Tillaga: að breyttu deiliskipulagi Kríuness - 2022 mkv. 1:1.000

VATNSENDI - Milli Vatns og Vegar

KÓPAVOGSBÆR

KRIUNES VIÐ ELLIDAVATN:

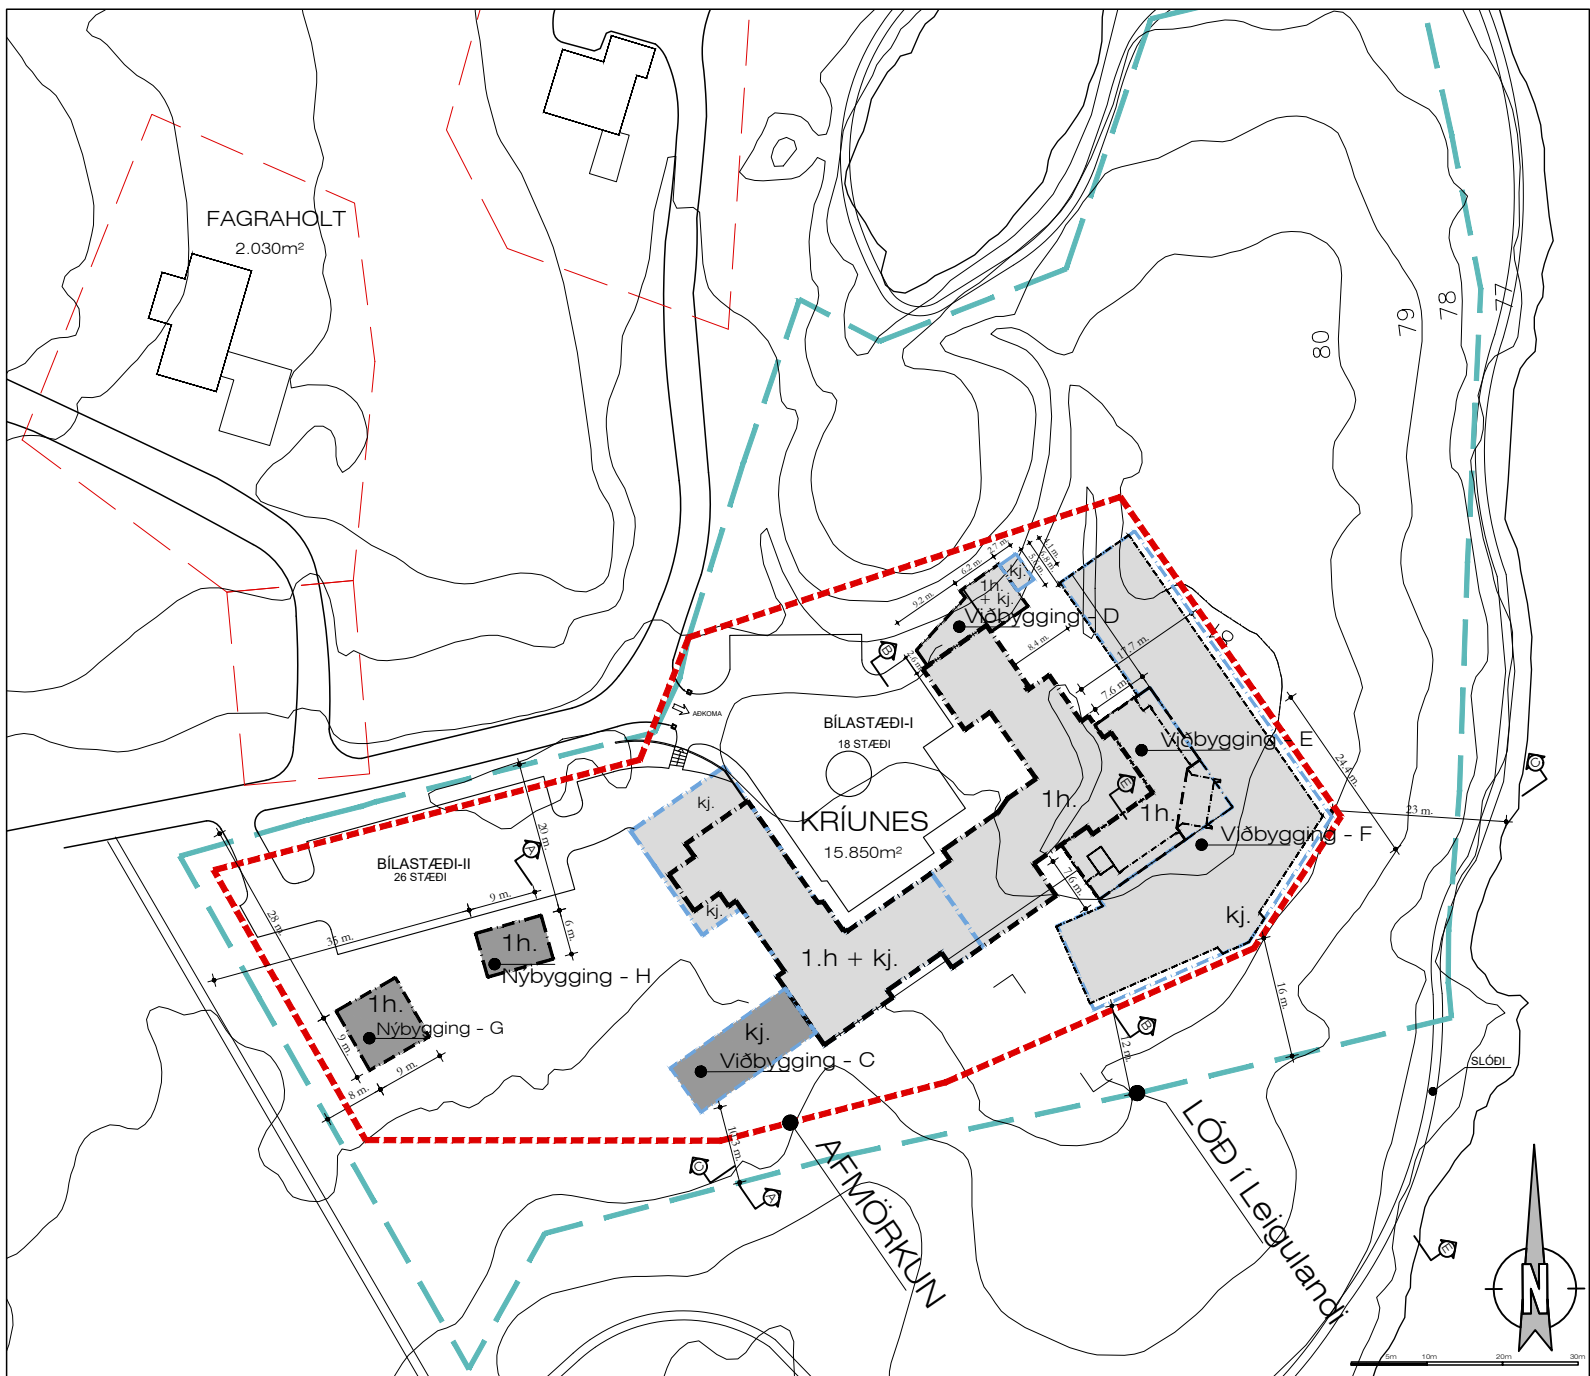
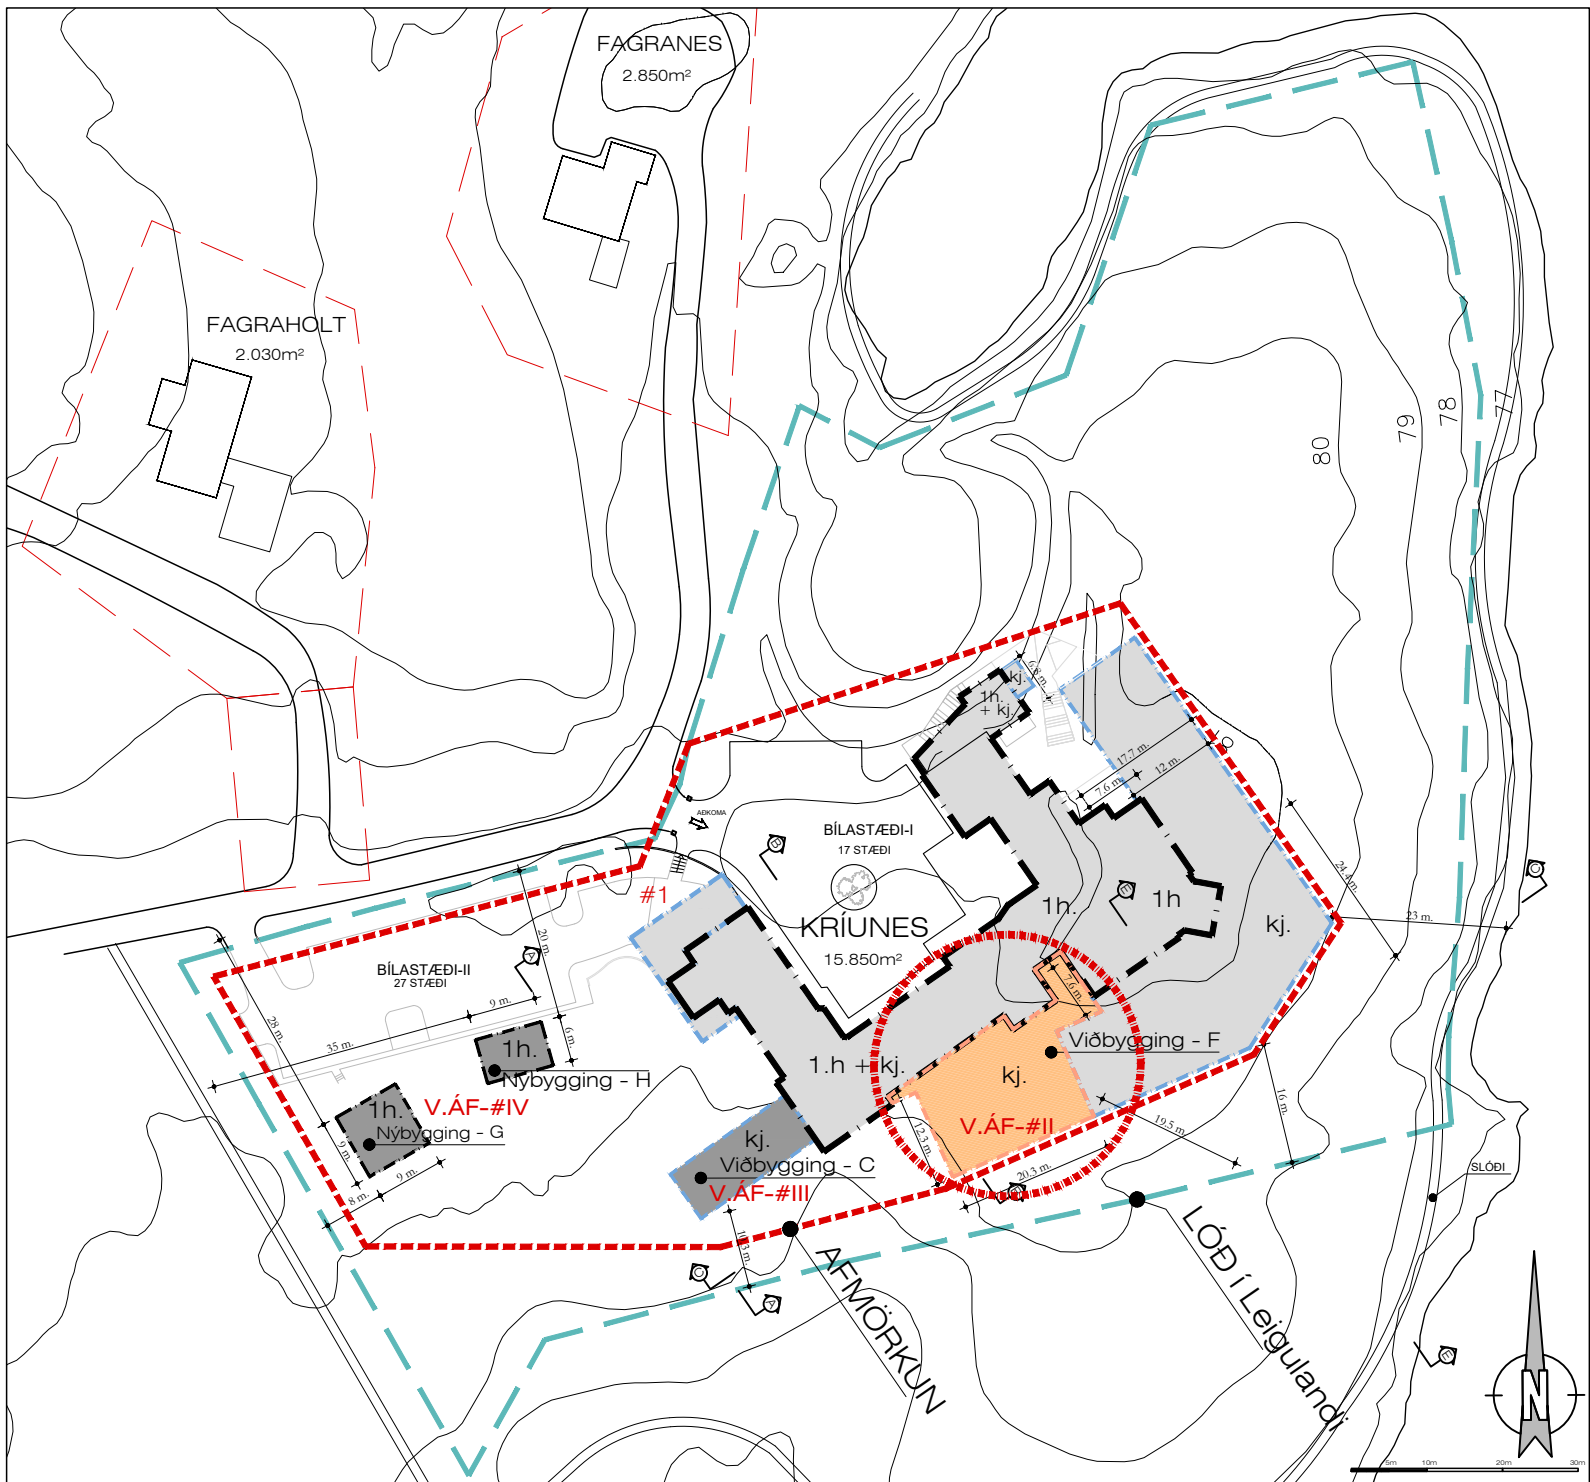
Í breytingunni felst að gert er ráð fyrir nýrri viðbyggingu hótelsins á neðri hæð hússins á suður hluta lóðar. Að auki er gert ráð fyrir breytingum á innra fyrirkomulagi hússins með því að breyta núverandi húsnæðis hótelsins í íbúðarhúsnæði. Heildarfjöldi hótélherbergja er óbreyttur.

Vegna innri breytinga á núverandi húsnæði, þá hafa á síðustu misserum gestir hótelsins kosið gistingu í hinum nýrri herbergjum hótelsins, sem byggð voru fyrir nokkru. Í því augnamiði er það nú ósk rekstraraðilans að koma til móts við þær óskir, með því að fjölga hinum nýju rýmum, sem byggð hafa verið framan við eldra húsið.

Byggingin verður á steiptum sökklum, en að öðru leiti verður hún að mestu úr endurvinnanlegum efnum, þ.m.t. krosslimdu timburvirkiseningum, sem einnig er klætt með timbr, en þak hússins verður lagt með lingtorfi. Mun því með nýju deiliskipulagi ásýnd svæðisins breytast óverulega, ekki sýst þar sem byggingin er felld inn í landið, í beinu framhaldi og samhengi við núverandi byggingu kjallara. Ekki er því heldur talið líklegt að um verði að ræða breytingu á loftgæðum umhverfisins. Fráveita er þegar fyrir hendi vegna starfseminnar, sem annar vel þessum breytingum, en um er að ræða dælu á skólpi sem tengist fráveitu bæjarins. Uppbyggingin teljum við því að muni einungis bæta gæði og ásýnd landsins og þeirra opnu svæða sem liggja framan við húsinn og að vatninu. Engin neikvæð félagsleg áhrif má ætla að verði af þessari breytingu, heldur frekar að fullklárað hótelið að sem mestum gæðum, muni hafa jákvæð áhrif á hið félagslega umhverfi svæðisins og byggð þess.

Heimlögn rafmagns kemur til með að lenda undir nýjum byggingarreit og því þarf lóðarhafi að gera ráð fyrir færslu á heimlögn í samráði við Veitur.

Flatarmál samþykktra húsa er nú 2.805m². Á það við um öll hús; A, B, D, E og F. Nýbyggingar verði nú heimilaðar með breytingu þessari;

-Hótélbygging	(Verkáfangi-II - Bygging-F)	Stækkun	=> Samtals: 295m²
-Baðstofa	(Verkáfangi-III - Bygging-C)	Sbr. Eldri Heimild	=> Samtals: 130m²
-Íbúðarhús	(Verkáfangi IV - Bygging-G & H)	90m² + 50m²	Sbr. Eldri Heimild => Samtals: 140m²
